<p>ALCALDÍA MAYOR DE BOGOTÁ D.C. GOBIERNO SEGURIDAD Y CONVIVENCIA Fondo de Prevención y Atención a Emergencias</p>	CONCEPTO TÉCNICO SOBRE NECESIDAD DE ESTUDIOS DETALLADOS DE AMENAZA Y RIESGO POR FENOMENOS DE REMOCIÓN EN MASA DENTRO DEL TRÁMITE DE LICENCIA URBANÍSTICA	Código:	GPR-FT-10
		Versión:	03
		Código Documental:

1.1 CONCEPTO TÉCNICO No. CT:	5776
1.2 ÁREA:	Técnica y de Gestión
1.3 COORDINACIÓN:	Investigación y Desarrollo
1.4 REFERENCIA CRUZADA RADICADO FOPAE:	2010ER2215
1.5 RESPUESTA OFICIAL No.	RO-40558

2.1 SOLICITANTE:	CURADURÍA URBANA No. 3
2.2 PROYECTO:	Carrera 1 Este No. 70A-45 / 21
2.3 LOCALIDAD:	2. Chapinero
2.4 UPZ:	90. Pardo Rubio
2.5 BARRIO O SECTOR CATASTRAL:	Las Acacias
2.6 DIRECCIÓN:	Carrera 1 Este No. 70A-45, Carrera 1 Este No. 70A-21 (*)
2.7 CHIP:	AAA0089DXPA, AAA0089DXRJ (*)
2.8 MANZANA CATASTRAL:	07
2.9 PREDIO CATASTRAL:	07
2.10 ÁREA (Ha):	0.0780 (**)
2.11 FECHA DE VISITA:	Febrero 24 de 2010

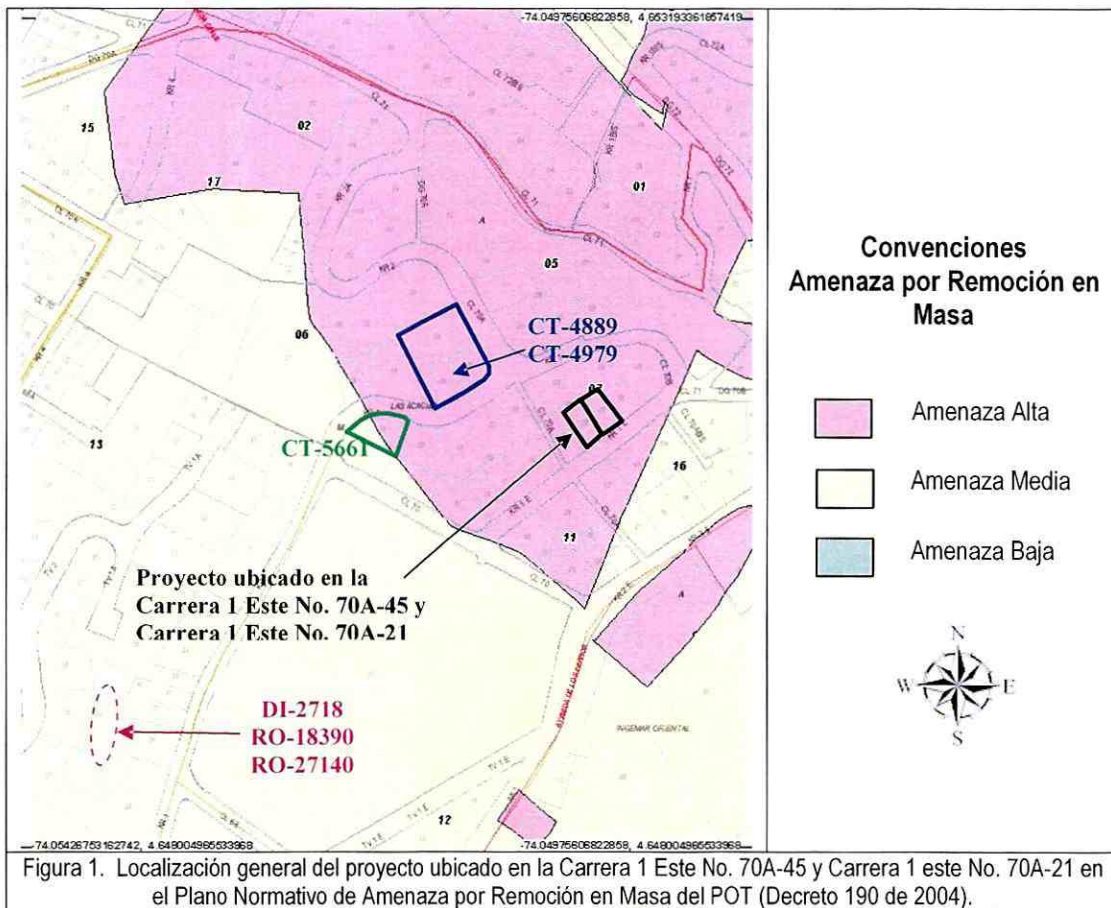
Conforme con el plano normativo de “Amenaza por Remoción en Masa” del Plan de Ordenamiento Territorial de Bogotá – POT, el sector del proyecto ubicado en la Carrera 1 Este No. 70A-45 y Carrera 1 Este No. 70A-21, del barrio Las Acacias de la Localidad de Chapinero, se encuentra en una zona de AMENAZA ALTA por procesos de remoción en masa (Figura 1).

En atención al reporte de emergencia del Cuerpo Oficial de Bomberos de Bogotá - COBB, personal de la Dirección de Prevención y Atención de Emergencias-DPAE realizó visita técnica al predio ubicado en la Transversal 2 No. 68-04 el día 12 de Abril de 2006 y emitió el Diagnóstico Técnico No. DI-2718 (ver Figura 1), en donde se describe la presencia de fisuras y agrietamientos en el terreno que se localiza en la zona verde y/o parque ubicado a la altura de la Carrera 1 con Calle 68, luego de las intensas lluvias registradas en el sector, las cuales han generado deslizamientos superficiales de material tipo capa vegetal y relleno; dicho material se encontraba afectando el muro de cerramiento del costado oriental del Edificio Invel II, ubicado en la Transversal 2 No. 68 – 04, sin comprometer la habitabilidad y estabilidad del predio. En el Diagnóstico Técnico No. DI-2718 se recomendó adelantar el mantenimiento preventivo del muro de cerramiento del Edificio Invel II y a la Alcaldía Local de Chapinero y al Instituto Distrital de Recreación y Deporte – IDRD, establecer el responsable y/o responsables que deben determinar el tipo de intervención que debe implementarse en la zona verde afectada, ubicada a la altura Carrera 1 con Calle 68.

En atención a la solicitud con radicado RAD FOPAE No. 1-2006-04893, la Dirección de Prevención y Atención de Emergencias DPAE emitió la Respuesta Oficial No. RO-18390 del 28 de junio del 2006 (ver Figura 1), en la cual se describe que se evidenciaba el retiro de parte del cerramiento ubicado al costado oriental del Edificio Invel II y que se adelantaban excavaciones en el talud al parecer para el reemplazo de dicho muro; así mismo se observó que los movimientos que presenta el talud han adquirido un comportamiento retrogresivo, evidenciado en la formación de grietas aproximadamente a 30cm de la cuneta ubicada en la corona del talud; se recomendó mantener vigentes las recomendaciones dadas en el Diagnóstico Técnico No. DI-2718.

La DPAE atendiendo la solicitud con radicado RAD FOPAE 2007ER17277, emitió la Respuesta Oficial RO-27140 de 2008 (ver Figura 1), en la cual analiza nuevamente la problemática presentada en la zona verde ubicada al costado oriental del edificio Invel II. En la citada respuesta, se describen los antecedentes registrados en el sector y se informa que personal de la Coordinación de Asistencia Técnica de la Dirección de Prevención y Atención de Emergencias realizó visita técnica al predio ubicado en la Transversal 2 No. 68-04 el día 27 de diciembre de 2007 encontrando que se estaban ejecutando obras por parte del Instituto Distrital para la Recreación y el Deporte – IDRD, tendientes a la estabilización de la ladera donde se ubica el parque "Calvo McPhillips", obras correspondientes a la instalación de geotextil, filtros de drenaje y construcción de una vía peatonal en la ladera afectada. Durante la visita técnica realizada también se observó

Dentro del trámite de solicitud de licencias de urbanismo y construcción, la DPAE emitió los conceptos técnicos de riesgo CT – 4889 y CT- 4979 de 2007, para los predios ubicados en la Calle 70A No. 1-23, Calle 70A No. 1-53 y Carrera 1 No. 70-75 (ver Figura 1). Según los citados conceptos técnicos, se consideró que para la construcción del proyecto consistente en la construcción de un (1) edificio, de diez (10) pisos y dos (2) sótanos, con un área de construcción aproximada de 15890 m², en un terreno de área de 2600 m² en el sector catastral Las Acacias, de la localidad de Chapinero, no se requería adelantar la FASE II del estudio detallado de amenaza y riesgo por remoción en masa, de acuerdo con lo establecido en la Resolución 227 de 2006.

Fotografía No. 1. Predio del proyecto ubicado en la Carrera 1 Este No. 70A-45 y Carrera 1 Este No. 70A-21, barrio Las Acacias.

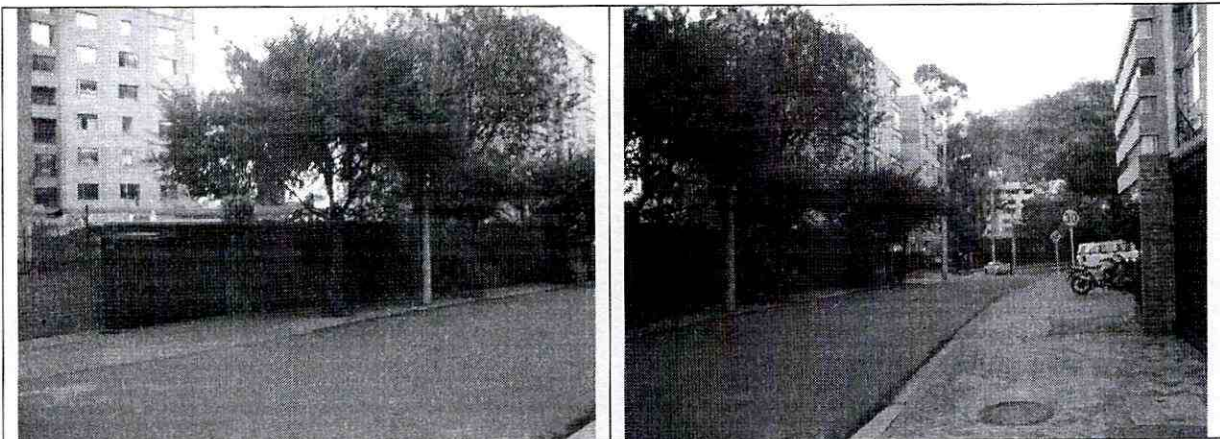
En el momento de la visita, en el predio objeto del presente concepto técnico, se encontró una edificación de un piso de altura, la cual se encuentra aislada de la vía pública mediante un muro en mampostería que impide verificar el sistema estructural que posee la edificación (Fotografía No. 1). El sector en donde se emplaza la citada edificación posee una pendiente comprendida entre los 10° y 30°, totalmente consolidado y en el momento de la verificación técnica adelantada no evidenciaba daños o patologías que permitan identificar o definir la presencia de procesos de inestabilidad geotécnica en el área del proyecto (Fotografía No. 2). A pesar de lo anterior, se advierte que cualquier intervención que se realice, debe tener en cuenta la presencia de la infraestructura aledaña, por lo que el responsable del proyecto debe garantizar en todo momento la estabilidad general del lote y su entorno.
